INFORMAÇÃO TÉCNICA Nº: 386/2023

Modais de transporte, e sistema de transporte público local (STPL), incluindo estações e terminais.. Estações, terminais e modais estaduais ou cuja concessão tenha sido feita pelo estado. 1 - Serviço técnico: Verificação de parâmetros de acessibilidade.

O presente documento é resultado da análise e parecer sobre a revisão dos itens apontados na IT 090/2023 referente ao 2º bloco de projetos executivos das seguintes estações: Campo Grande, Santa Cruz, Queimados, Gramacho, Engenheiro Pedreira, Bangu, Meier, Nilópolis, Austin, Maracanã e Comendador Soares.

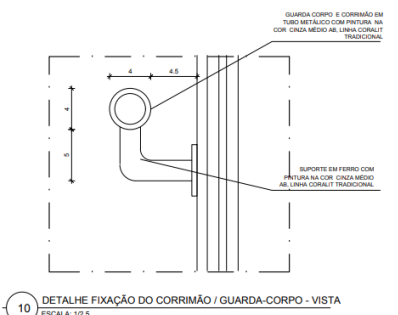
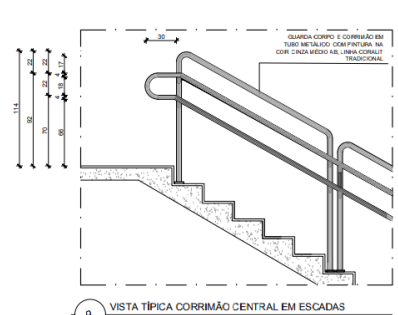
1. *As peças gráficas que ilustram os detalhes projetuais dos sanitários acessíveis mantém os espelhos inclinados e sobre as pias, conforme observa-se na peça gráfica TAC-CGR-ARQ-31-R2 - Det. 15;*

3. *Os detalhes sobre os corrimãos das escadas denotam inadequação normativa uma vez que a sua inclinação, após os 30cm do último degrau, não acompanha o nivelamento do piso conforme observa-se na peça gráfica TAC-CGR-ARQ-37-R2;*

ÍTEM OBSERVADO/COMITÊ ACOMPANHAMENTO		PROJETOS APRESENTADOS		PROJETOS REVISADOS
		CAMPO GRANDE	QUEIMADOS	
SANITÁRIOS	Garantir largura mínima de 1,50m no acesso aos sanitários;	Atendido	Atendido	Atendido
	Os espelhos podem ser instalados em paredes sem pias. Podem ter dimensões maiores, sendo recomendável que sejam instalados entre 0,50 m até 1,80 m em relação ao piso acabado. Não precisam de inclinação.	Atendido Parcialmente <i>Mantém espelho inclinado</i> TAC-CGR-ARQ-31-R2 - Det. 15	Atendido Parcialmente <i>Mantém espelho inclinado</i> TAC-CGR-ARQ-31-R2 - Det. 15	Atendido

Garantir espelho de corpo inteiro e posicionar a saboneteira acima do lavatório.	Atendido Parcialmente <i>O espelho projetado é inclinado e não permite a visão de corpo inteiro</i>	Atendido Parcialmente <i>O espelho projetado é inclinado e não permite a visão de corpo inteiro</i>	Atendido
Nas portas de correr recomenda-se a instalação de trilhos na sua parte superior. Os trilhos ou as guias inferiores devem estar nivelados com a superfície do piso, e eventuais frestas resultantes da guia inferior devem ter largura de no máximo 15mm.	Não Atendido <i>Inexistência de informação de detalhamento da porta.</i>	Não Atendido <i>Inexistência de informação de detalhamento da porta.</i>	Atendido

ACESSOS	Garantir que ao menos uma catraca seja acessível.	Atendido	Atendido	Atendido
	Deslocar catracas a fim de garantir espaço no patamar exclusivo para circulação e garantir área de uso e acesso às catracas, inclusive área de manobra.	Atendido	Atendido	Atendido
	Quando existir porta giratória, deve ser prevista, junto a esta, outra entrada que garanta condições de acessibilidade.	Atendido	Atendido	Atendido
	Coordenar com o piso tátil o fluxo de entrada e saída das estações.	Atendido	Atendido	Atendido
CORRIMÃOS E BARRAS DE APOIO	Corrimãos e barras de apoio, entre outros, devem ter seção circular com diâmetro entre 30 mm e 45 mm, ou seção elíptica, desde que a dimensão maior seja de 45 mm e a menor de 30 mm;	Não atendido <i>O projeto indica 50mm</i>	Não atendido <i>O projeto indica 50mm</i>	Atendido
	Garantir que o corrimão seja instalado, indo até o último degrau antes de projetar os 30cm;	Não atendido <i>Peça gráfica TAC-CGR-ARQ-37-R2</i>	Não atendido <i>Peça gráfica TAC-CGR-ARQ-37-R2</i>	Atendido
